仕様変更のご案内

φ8/φ10 AP シリーズ LED 式小形表示灯

φ8/φ10 AP シリーズ LED 式小形表示灯の仕様変更についてご案内いたします。

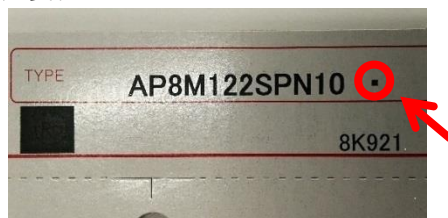
LED 素子の廃止・変更に伴い S (青) / PW (ピュアホワイト) / Y (黄) 色 全機種の定格電流を以下のように変更いたします。

定格仕様電圧	DC5V		AC/DC12V		AC/DC24V	
	変更前	変更後	変更前	変更後	変更前	変更後
消費電流	9mA	7mA	9mA	7mA	9mA	7mA
